# **RAPPORT D'ANALYSE**

**DATE :** 16 septembre 2020

**OBJET :** **Interventions en rive et dans le littoral du cours d'eau Gravel pour le passage en tranchée d'une conduite sanitaire et d'une conduite d'aqueduc**

**N/RÉF. :** 7450-13-01-00035-01  
401953246

Figure 2 : Extrait du plan 39059-F\_LOC daté du 30 septembre 2019

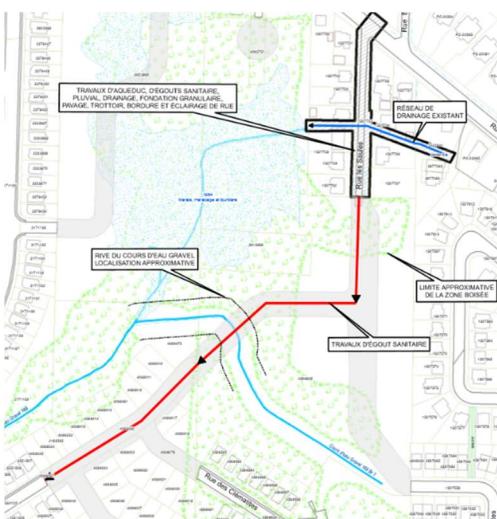
Les conduites prévues auront un impact sur 1045 m<sup>2</sup> de la branche sud, tel qu'illustré sur l'extrait de plan ci-dessous (Figure 2). Hormis les interventions en rive et littoral, les travaux prévus impacteront une superficie approximative de 6000 m<sup>2</sup> en milieu naturel (400 m de longueur X 15 mètres de largeur).
